**LICITACIÓN PÚBLICA GPNK N° 02/2023**

**“INGENIERÍA DE DETALLE, SUMINISTROS Y CONSTRUCCIÓN (EPC) DEL PROYECTO:  
REVERSIÓN DEL GASODUCTO NORTE – OBRAS COMPLEMENTARIAS AL GASODUCTO  
PRESIDENTE NÉSTOR KIRCHNER”**

**CIRCULAR N° 05/2023**

**ACLARATORIA**

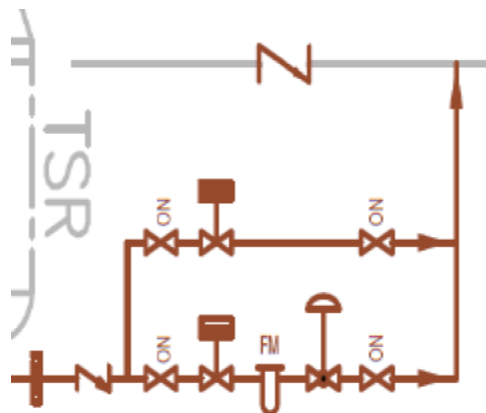
Favor de informar si las derivaciones a instalar sobre los loops de 30" se vincularán a ductos existentes o se dejarán con casquete para empalme futuro.

Remitirse a aclaración N°2 de la Circular Aclaratoria N°02/2023.
